# 安全上重要な機器への地震影響について

平成23年12月9日  
原子力安全・保安院

原子炉水位、圧力のチャート(2号機)

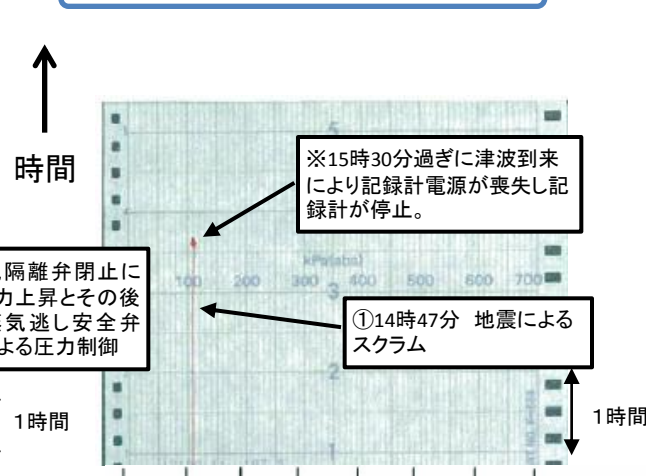
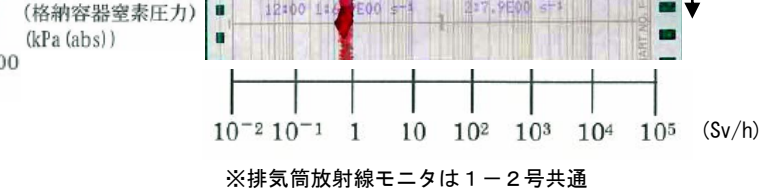
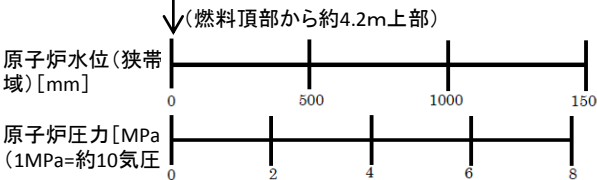
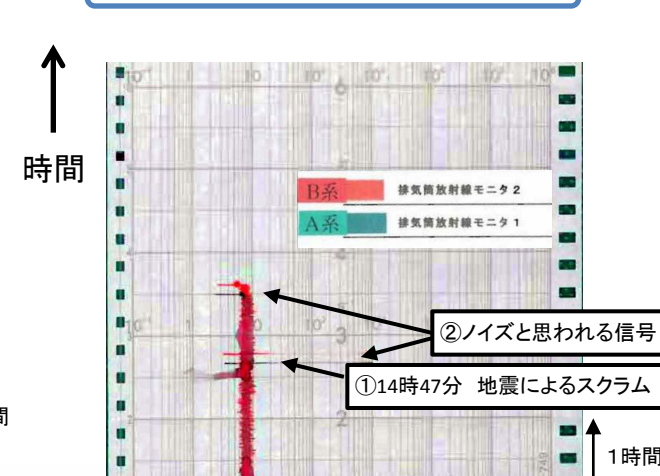
- 電源喪失によるものと思われる警報以外に冷却材や放射性物質の漏えい等の兆候を示す警報は出ておらず、原子炉の水位、圧力は一定の範囲で推移するとともに、格納容器内の温度・圧力や放射線モニタ等に異常は見られていない。
- そのため、「止める」、「冷やす」、「閉じこめる」の基本的な安全機能は確保されていたと考える。

2号機の格納容器温度・圧力の変化  
(実線はPCV漏えいを想定した解析結果)

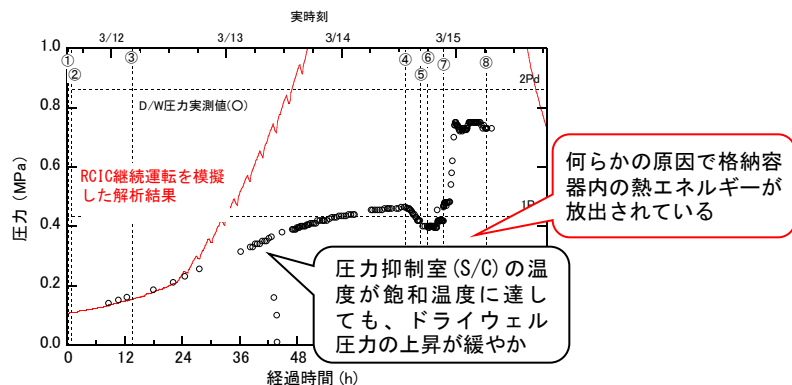
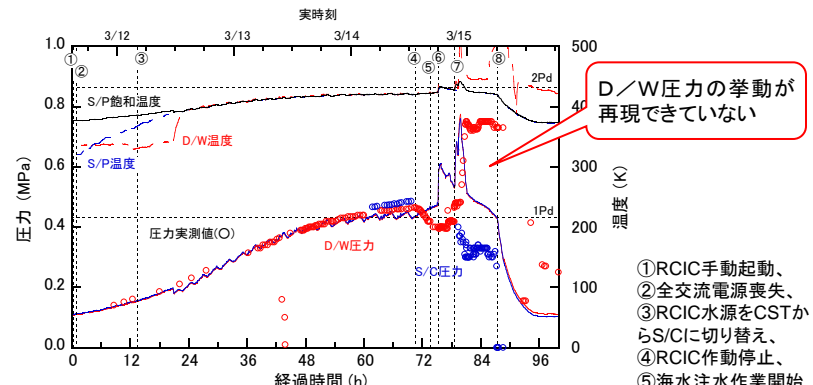
○6月に公表した炉心状態解析においては、PCVからの漏えいがない前提では、RCICのS/Cを水源とした継続運転において測定されているPCV圧力の挙動と整合しない。一方、PCVからの漏えいを想定した場合は、3月15日にドライウェル(D/W)圧力が8時間にわたって0.7MPa以上であったことと整合しない。

○こうした状況を考慮すると、3月14日までのPCV圧力の上昇が緩慢であった原因については、圧力抑制室(S/C)の設置階(地下1階)にあるRCIC室へ3月12日時点で水の侵入が確認されていることから、この浸入した水の影響を含め何らかのPCVの温度上昇を抑える要因が作用した可能性があり、検討を継続している。

#### 高圧注水系の系統概要図

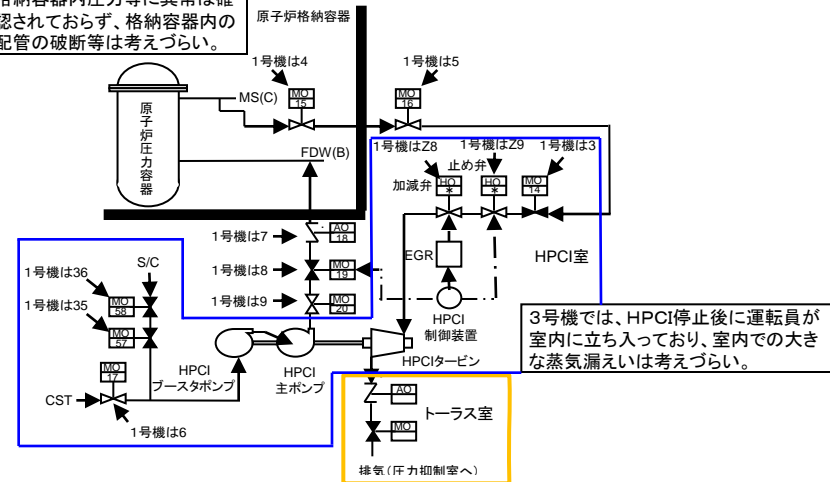
- 原子炉隔離時冷却系(RCIC)の停止後、RCICに使用されたものとは別系統の直流電源により、原子炉水位低でHPCIが自動起動。その後、原子炉圧力は徐々に低下し、約1MPaで推移し、HPCIがトリップすると再び約7MPaに戻っている。
- HPCI運転中にPCV圧力の上昇等は確認されておらず、また、HPCI室に設置され、HPCIと同一の電源によって管理されている温度検知型の警報装置の作動が確認されていない(異常信号によりHPCIは自動停止することから、HPCI系統での大きな蒸気漏えいは考え難い。なお、HPCI停止後13日5時までには冷却機能復旧のためHPCI室に運転員が入室し、さらに5時頃にはPCVベントの系統構成のためトラス室にも入室したが、蒸気充満等の異常は確認されていない。
- 通常、HPCIが定格流量で注水していた場合には原子炉水位が上昇し原子炉水位高でトリップするにもかかわらず、運転が続いている。こうした運転状態の継続及び停止の原因については引き続き検討が必要。

格納容器内圧力等に異常は確認されておらず、格納容器内の配管の破断等は考えづらい。

アラームタイパーの打出し記録(3号機)

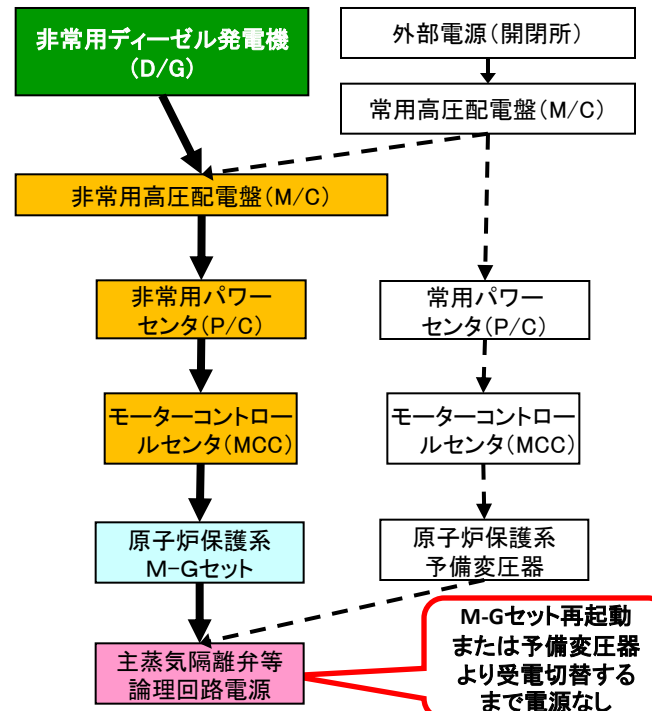
- 地震発生に伴う外部電源喪失により、非常用発電機等による給電が立ち上がるまでの間で原子炉保護系などの電源が一時的に停止し、各種の異常信号が発信。その結果、一次格納容器隔離系(PCIS)や主蒸気隔離弁(MSIV)「閉」などの回路がフェールセーフ動作している。(PCISは過渡的な水位の低下による作動も考えられる。)
- これは、信号が発信している回路の電源は、無停電電源装置からの給電ではないため、非常用発電機等による給電が立ち上がるまでの間に電圧が一時的になくなる構成であることによる。
- 炉心スプレイ系については、地震発生後津波到来前に、ホワイトボードに「15:16 CS(B)室 漏洩ANN発生中」、その後「15:18ANNリセット」との情報がある。なお、炉心スプレイ系については作動していない。

# (別添) 1号機プラントデータ評価(主蒸気流量)

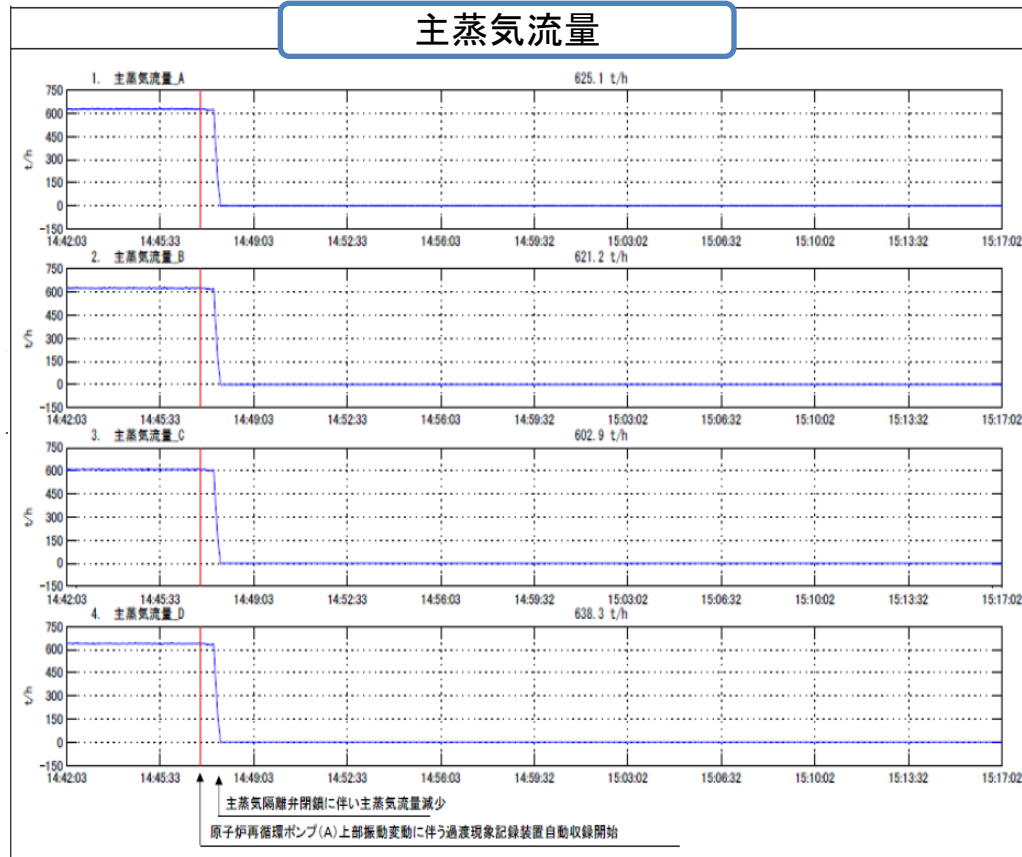
- ・アラームタイパーの打出し及び過渡現象記録装置のデータから、主蒸気隔離弁が正常に全閉となるとともに、主蒸気流量もゼロとなっている。また、その過程で蒸気流量の異常な変動がないことを確認。

(注記) 主蒸気隔離弁閉鎖前後して破断検出等の各種異常信号が打ち出されているが、これは地震による外部電源喪失の影響によってこれら計器への電源が失われたことから、フェールセーフで異常信号が発生したものと考えられる。主蒸気隔離弁閉鎖の過程で蒸気流量の増大等、異常の兆候は見られていない。

3号機 PCVベント図(3月11日地震発生前)

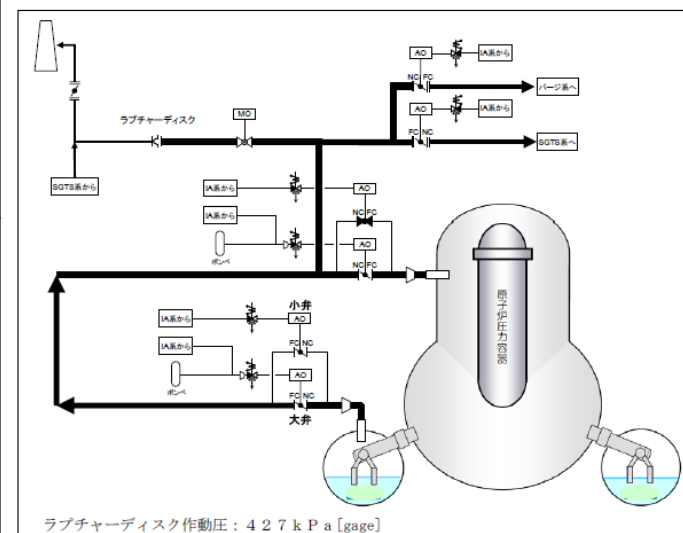
○当院が行った保安調査において、消火系を用いた代替注水、格納容器ベントの操作において、耐震性が低い配管等に係る損傷等についての懸念が示された。

○しかしながら、格納容器ベントについては、以下に示すように一度は開を確認した空気作動弁(AO弁)がその後ポンベの圧力が低下して閉止するなど対応操作に時間を要しているものの、その後、仮設コンプレッサーを設置して開としており、大きな漏えいが発生したものではないと考えられる。
